PODHALAŃSKI SZPITAL SPECJALISTYCZNY
im. Jana Pawła II

Nasz znak: DZP-271-21/19

Działając na podstawie art. 38 ust. 2 ustawy Prawo zamówień publicznych Zamawiający - Podhalański Szpital Specjalistyczny im. Jana Pawła II w Nowym Targu, ul. Szpitalna 14 - w odpowiedzi na pytania zadane przez Wykonawców, udziela wyjaśnień do treści specyfikacji istotnych warunków zamówienia w postępowaniu przetargowym prowadzonym w trybie przetargu nieograniczonego na dostawę drobnego sprzętu do Pracowni Hemodynamiki wraz z utworzeniem podmagazynu sprzętu.

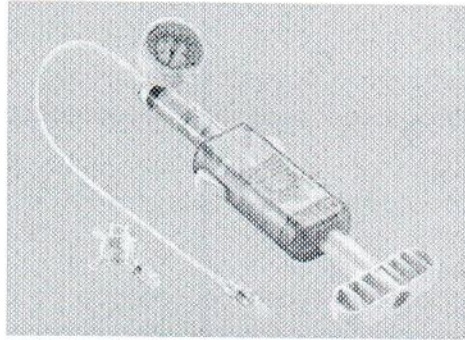
19. dot. opisu przedmiotu zamówienia dla Części nr 24 – Załącznik nr 3 do SIWZ:
Prosimy Zamawiającego o dopuszczenie w części nr 24 strzykawki wysokociśnieniowej o ergonomicznej rękojeści przedstawionej na rysunku poniżej. Pozostałe parametry zgodnie z opisem Zamawiającego.

ODP. Jak w siwz.
